## 該当項目の整理表（案件：減容処理設備設置に係る実施計画の変更について）

福島第一原子力発電所  
特定原子力施設への指定に際し  
東京電力株式会社福島第一原子力発電所に対し  
して求める措置を講ずべき事項について等へ  
の適合性について  
(減容処理設備設置に係る実施計画の変更に  
ついて)

令和5年11月  
東京電力ホールディングス株式会社

建屋は、基礎梁を設けないべた基礎で、改良地盤を介して設置する。建屋の平面図及び断面図を図 2.14.2.1-1～図 2.14.2.1-6 に示す。

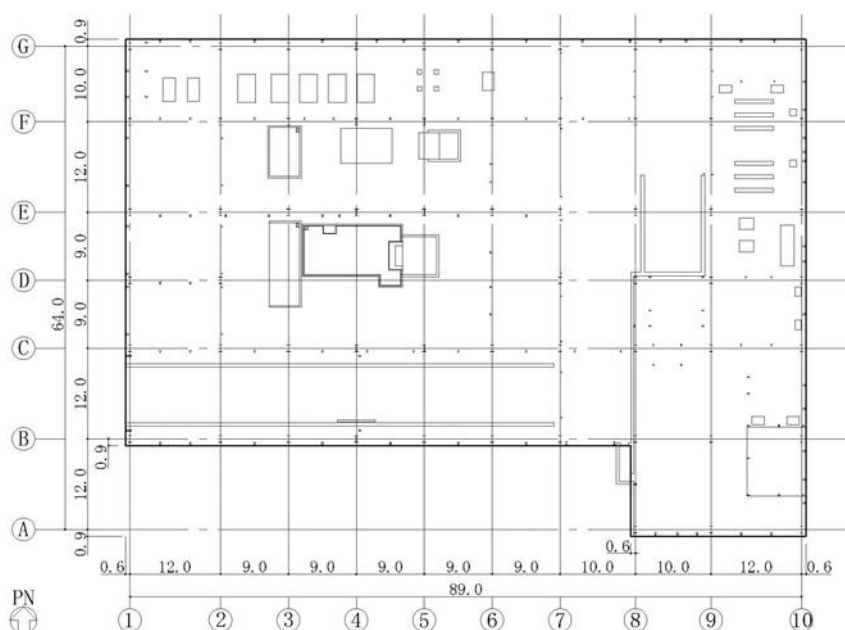
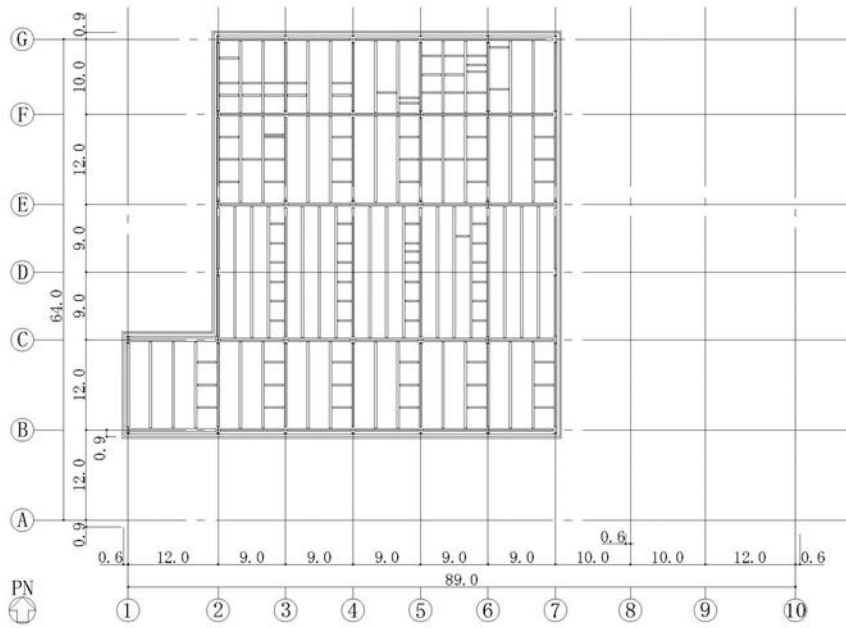
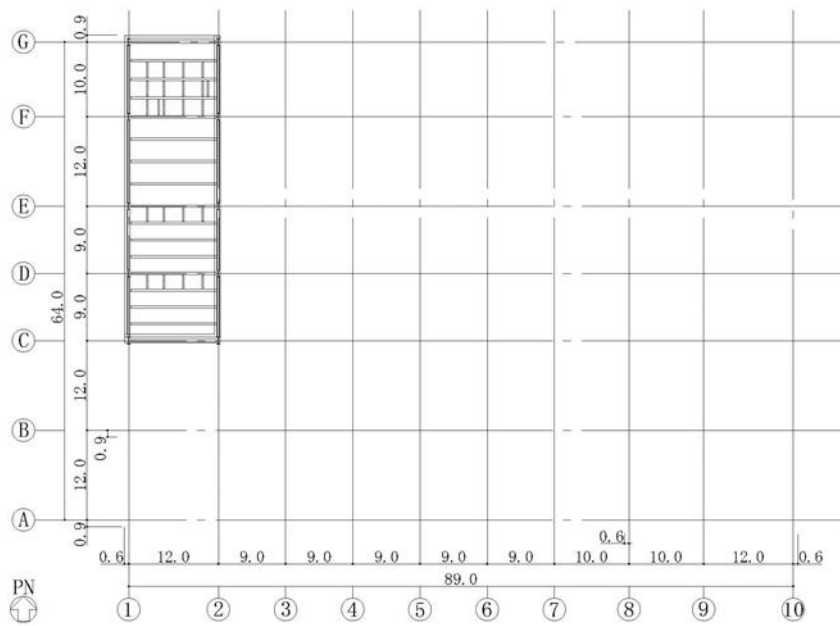
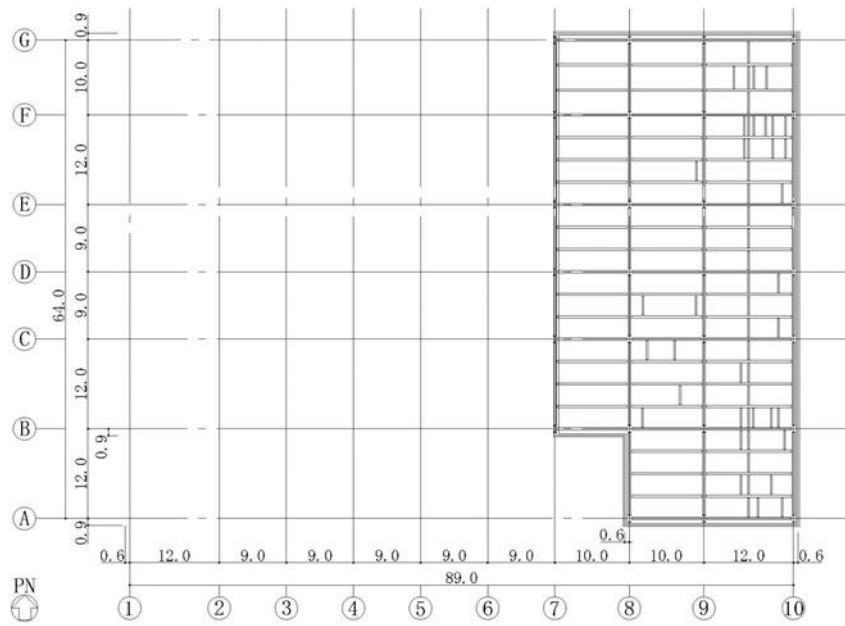
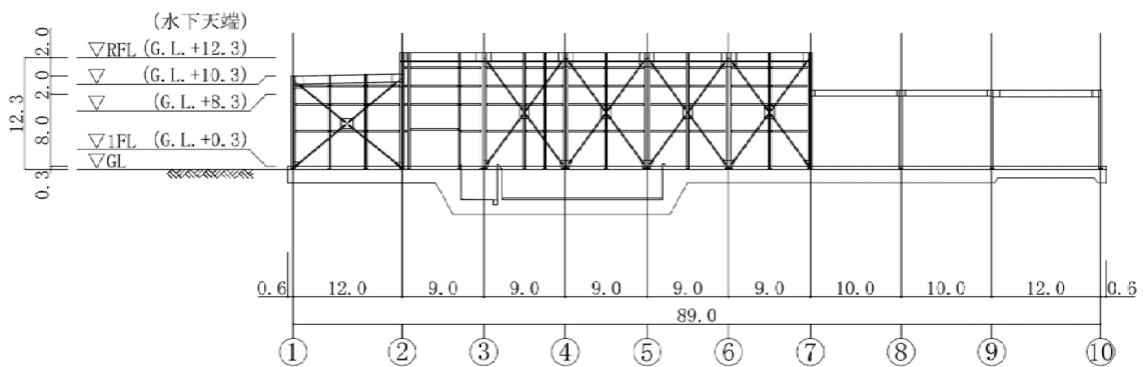
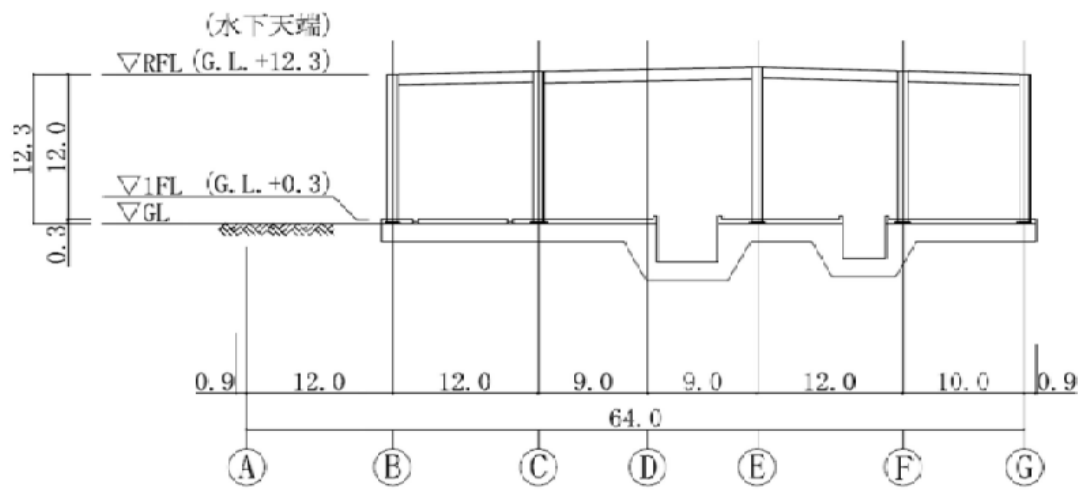
本申請に伴う建屋への耐震性への影響は、耐震性に有意な変更を与える内容でないことを確認している。空調設備の詳細確定並びに現場の詳細納まり調整により建屋へ部材の追加が発生することとなったが、追加された荷重は当初設計の裕度内に収まっていた。部材の追加により X, Y 方向の作用方向が変化し応力にわずかに変化があった。変化した応力を評価した結果、検定比、安全裕度に変動がないことを確認した。評価方法と評価結果を下記に示す。

図 2.14.2.1-9 発生要因と追加部材の位置関係を示した図

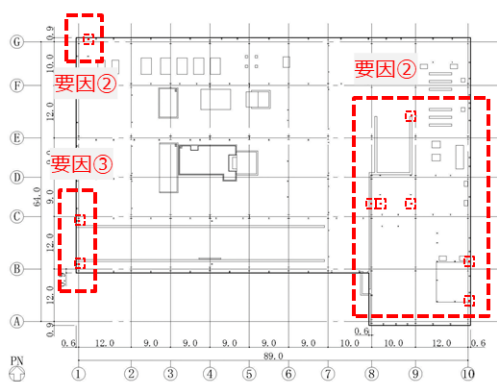
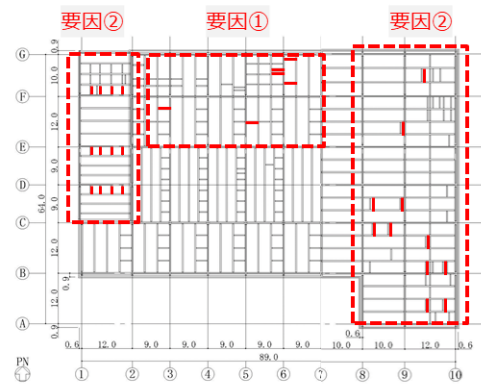
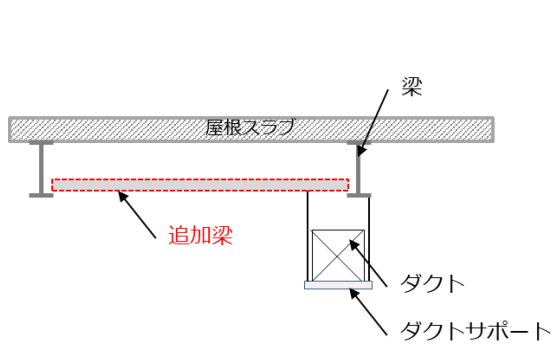
部材が追加となった要因を表 2.14.2.1-15 に示し、部材の位置関係を図 2.14.2.1-9 に示す。また、要因の補足を図 2.14.2.1-10～図 2.14.2.1-12 に示す。なお、今回追加された部材の重量は、間柱が約 5.1t、梁材が約 2.5t となる。

要因 番号	要因	具体的内容
①	ダクトサポート用	ダクト経路上において、上部にダクトサポートの受け材として設置された梁部材。また、振れ止め材を上部で受けるために設置している。
②	間仕切りサポート用・建方サポート用	間仕切壁の接合のサポートとして設置された間柱部材。また、間柱の上部や梁間を固定する建方サポートとしての部材。
③	大型シャッターサポート用	シャッターの自重を受けるための間柱部材

間柱材の追加位置を示した図

梁材の追加位置を示した図

図 2.14.2.1-10 要因①：ダクトサポート用に追加された部材の例

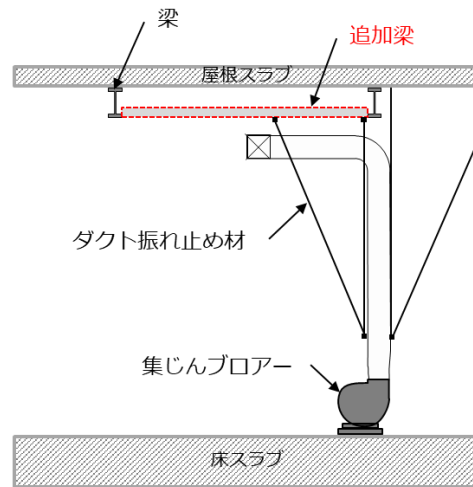
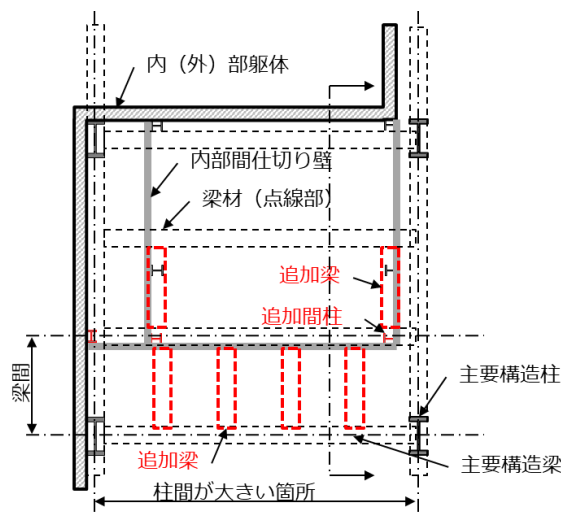
追加梁：ダクトを支えるためのサポート材を受けるために設置。(ダクト自重受け)

追加梁：ダクトの振れ止め材を受けるために設置。(振れ止め受け)

図 2.14.2.1-11 要因②：間仕切りサポート用・建方サポート用部材の例

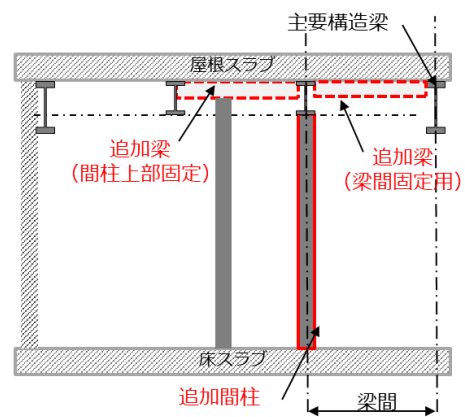
追加間柱：間仕切り材のサポート用として、内部壁や外壁との直行部(交差部)に追加設置している。

追加梁：間柱の上部に梁を流し、建方工事の安定性を向上している。また、主要構造梁の柱間の大きい箇所に梁間を固定する目的として設置。

図 2.14.2.1-13 追加部材と設備ダクトの位置を示す図

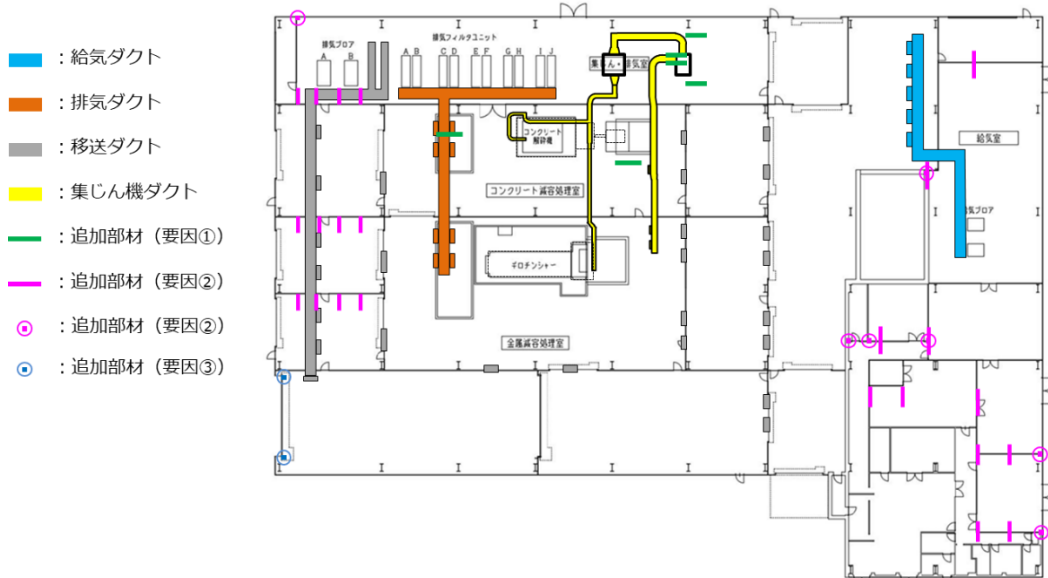
追加部材と減容処理設備のダクトの位置関係を図 2.14.2.1-13 に示す。追加部材は、一部空調ダクトの上部に設置されている。ただし、追加部材は、ダクト経路や空調性能に影響を与えるものではない（ダクト経路は、変更無し）。

図 2.14.4.1-1 感知器の設置位置を明示した図 (減容処理建屋 1階)

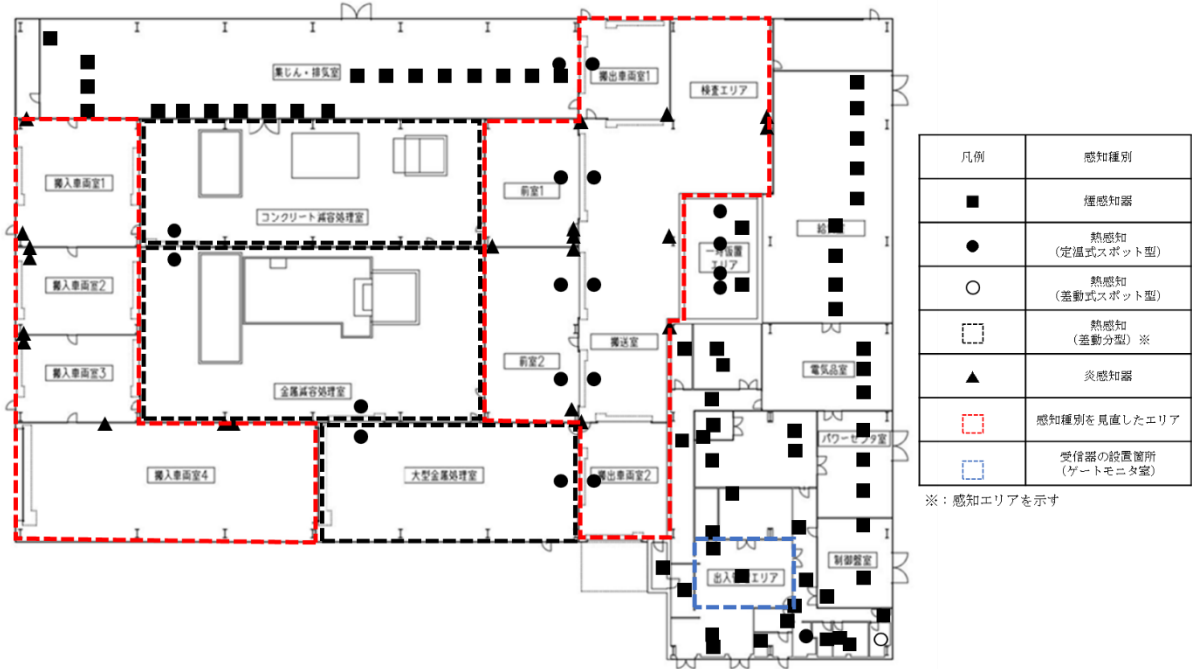
火災検出設備において、図2.14.4.1-1の赤枠にて示す範囲は、当初の熱感知による火災検知方法であった。この範囲を炎感知器による火災検知とする。当該の範囲は、設備運用後の保守性を考慮し感知方式の種別を選定した。各処理室については、感知種別の変更はないが保守性の高い感知器を設置する。変更の範囲と感知器の設置位置を図2.14.4.1-1に示す。なお、感知器については不具合等により一時的に機能を停止する可能性がある。

差動分布型感知器は、検出器と空気管若しくは熱電対部による検知であり、設置工事エリアが大きい。このため、検出器に不具合が発生した場合、不具合箇所の特定制と交換作業に時間を要することが考えられる。炎感知器は、感知器本体のみの確認だけで済むため点検、不具合発生時の交換作業に有利である。運用上支障のない箇所は、炎感知器へと変更する。また、各処理室については、差動分布型感知器について、空気管から熱電対による仕様の変更をする。熱電対は、空気管に比べ機能試験項目が少なく保全作業の際の被ばく低減につながる。感知器の種別の変更箇所は、不具合発生時の保守性並びに減容作業と設備メンテナンスを考慮し選定した。
